INFORME

Referència: 1964 Materials: ABS Reciclat

Denominació: Exterior Tapa 50 ml diamant N51 **Data:** 31/05/2021

Motiu informe: Comparatiu, dimensional i funcional de les proves amb ABS RECILAT.

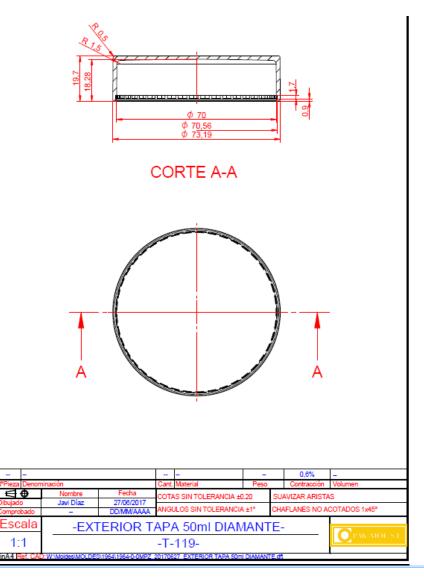
S'aprecien alguns pics i una mica de rebava (Igual que sempre +/-).

El motlle no està equilibrat, i no es poden fer peces plenes sense rebava. S'hauria de posar/ provar el motlle en una màquina més gran per intentar minimitzar la rebava.
